Mission régionale d'autorité environnementale  
**PAYS DE LA LOIRE**

## **AVIS DÉLIBÉRÉ**

**SUR LE PROJET DE PARC PHOTOVOLTAÏQUE**

**SUR LES COMMUNES DES MAGNILS-REIGNIERS ET DE LUÇON (85)**

Implantation du parc photovoltaïque -Variante retenue – Source étude d'impact

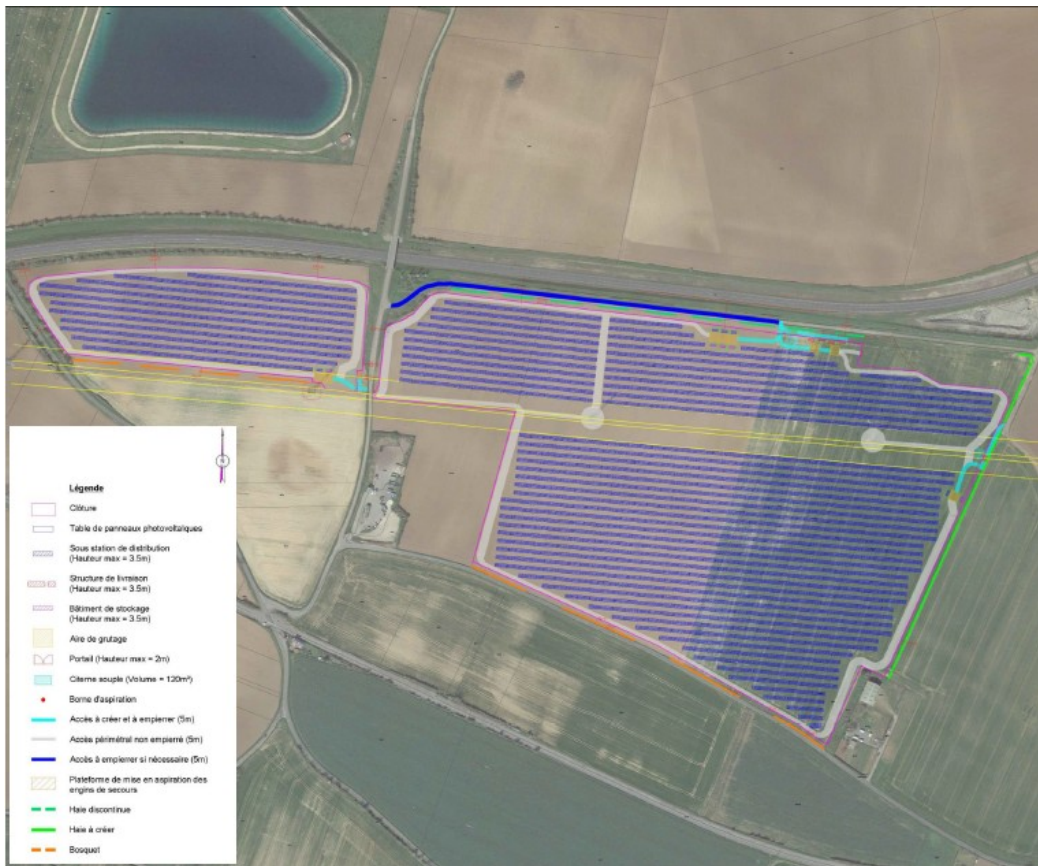
Ainsi, l'analyse des variantes ne porte que sur trois options de répartition des installations photovoltaïques au sein du même périmètre. A partir d'une première option visant une occupation maximale des surfaces de la ZIP, le dossier propose une seconde variante qui vise notamment à tenir compte des dispositions des deux PLU du point de vue des distances de recul à respecter vis-à-vis de la RD 949. La MRAe relève que,, s'agissant d'une contrainte réglementaire, celle-ci s'imposait également de fait à la première variante et que dans tous les cas une adaptation de ces zones de recul par une procédure d'évolution des documents d'urbanisme en question reste possible. La présence d'une ligne électrique surplombant le site est également apparue comme une contrainte technique pour l'implantation des structures de 7 m de haut nécessaires à la houblonnière. Toujours pour l'établissement de cette variante 2, il a été tenu compte du besoin exprimé par l'agriculteur de disposer d'un bâtiment de stockage de sa production de houblon sur site en privilégiant un espace dans l'angle nord-est où les terres présentent un potentiel agronomique moindre. Ce faisant, le dossier ne précise pas si l'exploitant ne disposait pas par ailleurs d'installations de stockage dédiées aux cultures auxquelles la production de houblon va se substituer.

Pour finir, le porteur de projet a défini une variante 3 correspondant au projet retenu, qui consiste à affiner la variante 2 en prenant en compte d'autres contraintes d'exploitation exprimées par l'agriculteur et en proposant un renforcement de la trame arbustive au nord et la création de haies à l'est (favorable pour l'avifaune et les chiroptères).

Alors même que le porteur de projet tend à indiquer qu'il s'agit d'un projet agrivoltaïque, la MRAe relève que la prise en compte des besoins essentiels nécessaires à l'activité agricole n'apparaissent pas au dossier comme des éléments invariants dimensionnant et constitutifs du projet à prendre en compte préalablement à la définition des variantes. Le dossier entretient ainsi une certaine ambiguïté, dans la mesure où le projet devrait nécessairement intégrer notamment les éléments caractéristiques propres au bâtiment de stockage de houblon prévu sur site et ce dernier devant comporter également des installations photovoltaïques sur toiture en vertu des dispositions de l'article L171-4 du code de la construction et de l'habitation.

- ***d'apporter les éléments permettant d'apprécier dans le détail comment le choix de la localisation de la ZIP s'est opéré à l'échelle de l'exploitation agricole associée au projet au regard des différents critères et contraintes pris en compte ;***
- ***de clarifier l'articulation du projet et la définition de la variante compte tenu de l'existence d'un projet de centrale au sol sur le site de la déchetterie voisine appelée à être délocalisée.***
